Mission régionale d'autorité environnementale
PAYS DE LA LOIRE

AVIS DÉLIBÉRÉ
SUR LE PROJET DE RESTRUCTURATION
DE LA PYRAMIDE DU LAC DE MAINE,
SUR LES COMMUNES D'ANGERS ET DE BOUCHEMAINE (49)

**n° PDL-2024-7560 et
n° PDL-2024-7561**

Habitats recensés (Source : étude d'impact)

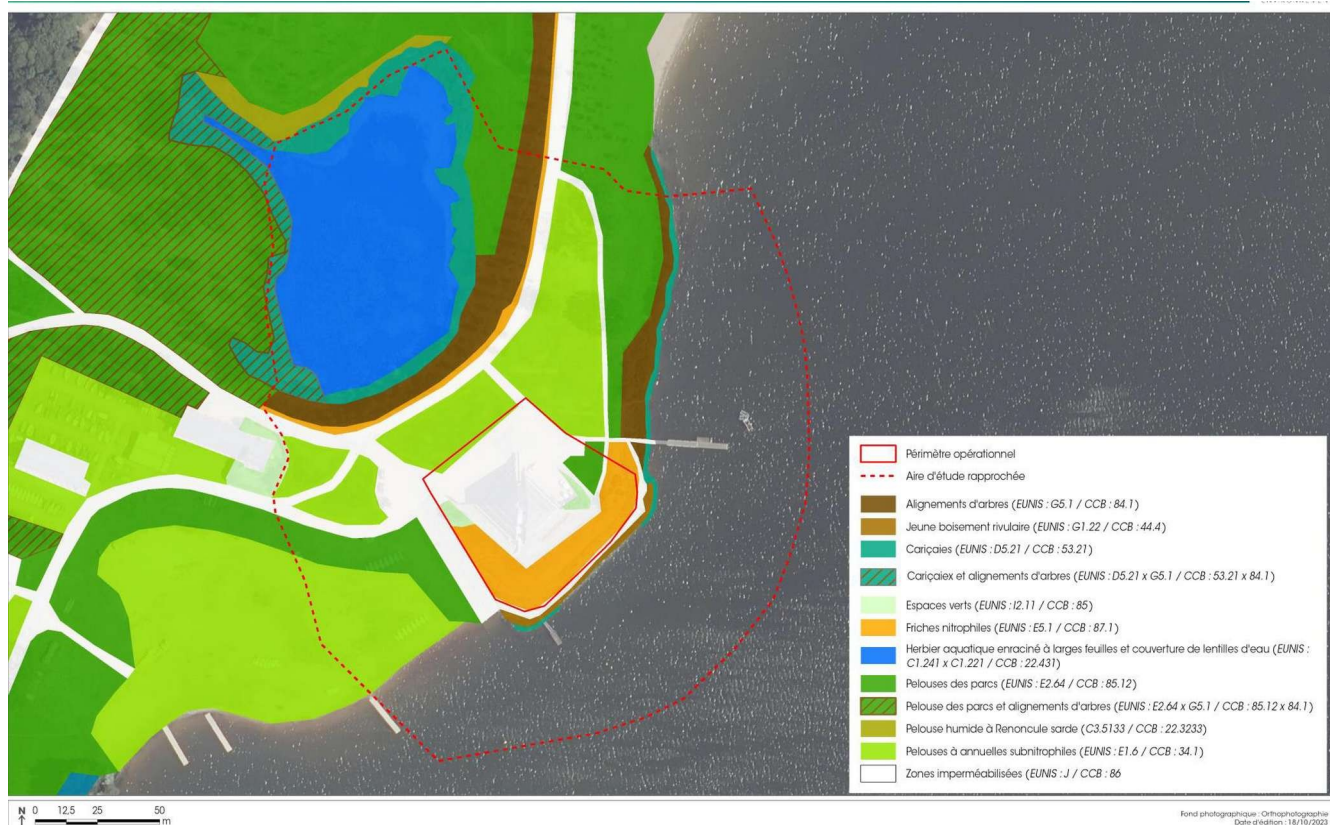
L'enjeu flore et habitats apparaît limité sur ce secteur anthropisé constitué essentiellement de friches et de pelouses. Aucune espèce floristique protégée n'a été détectée. Toutefois, le bâtiment, la mare au nord du bâtiment, un jeune boisement alluvial de frênes (représentant un habitat d'intérêt communautaire) et la cariçaie présents en bordure du lac présentent un enjeu modéré : la cariçaie et les berges du lac permettent notamment la nidification d'oiseaux d'eau et l'alimentation de nombreuses espèces.

Trois espèces exotiques envahissantes ont également été inventoriées, dont l'Ailanthé glanduleux, espèce invasive avérée en région.

Plan de masse du projet (Source : étude d'impact)

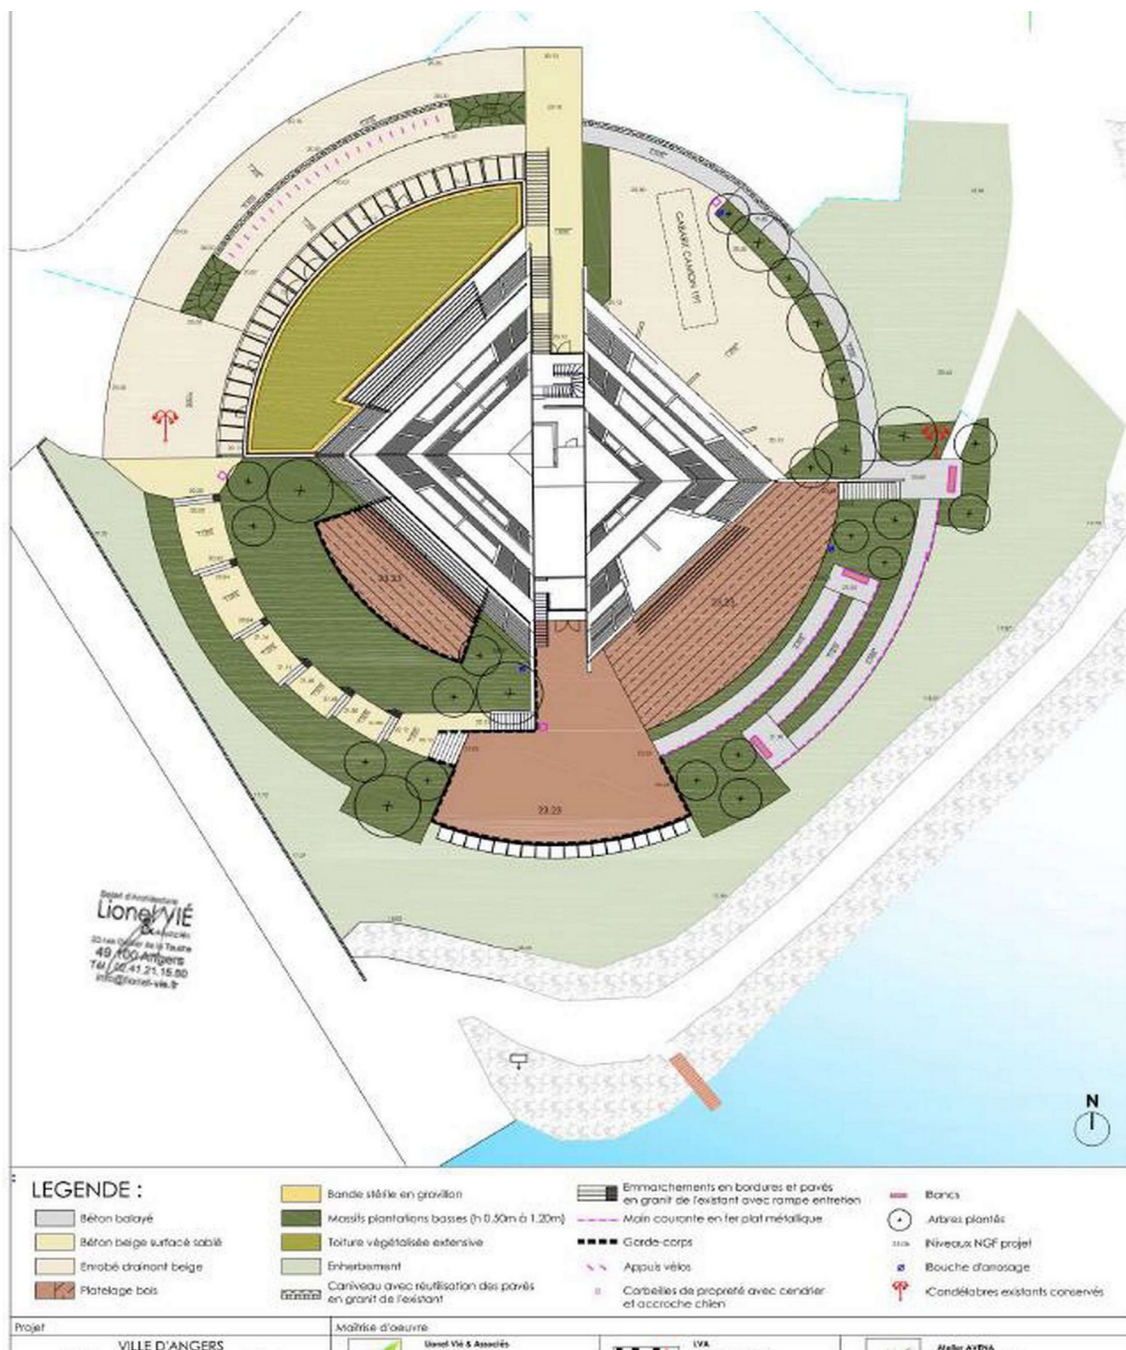
Globalement, la consommation d'espace sera limitée. Toutefois, le chantier impactera pratiquement 2 500 m² de strate herbacée (végétation spontanée résiliente) et 162 m² de strate arbustive, dont environ 1 250 m² de friche nitrophile et les 162 m² d'espace vert seront impactés définitivement, sans que l'étude ne précise

clairement les secteurs concernés (majoritairement au sud de la Pyramide, à l'exception d'une partie des espaces verts) ni les causes. L'emprise du chantier est quant à elle estimée à 5 514 m². Ainsi, il n'est pas possible de définir si les secteurs impactés par les terrasses perméables sont comptabilisés avec un impact définitif ou provisoire.

La MRAe recommande de préciser davantage les données caractéristiques du projet notamment :

- **les surfaces plancher actuelle et future permettant de déterminer l'imperméabilisation supplémentaire en lien avec la réhabilitation et l'extension du bâtiment ;**
- **la localisation des habitats impactés provisoirement et définitivement par le projet ainsi que les causes de ces impacts ;**
- **les localisations et surfaces des secteurs à planter avec les arbustes et des espèces herbacées.**

De plus, une petite partie du belvédère se situe en zone RN du PPRi d'après le plan de masse fourni. Le règlement du PPRi demande alors :
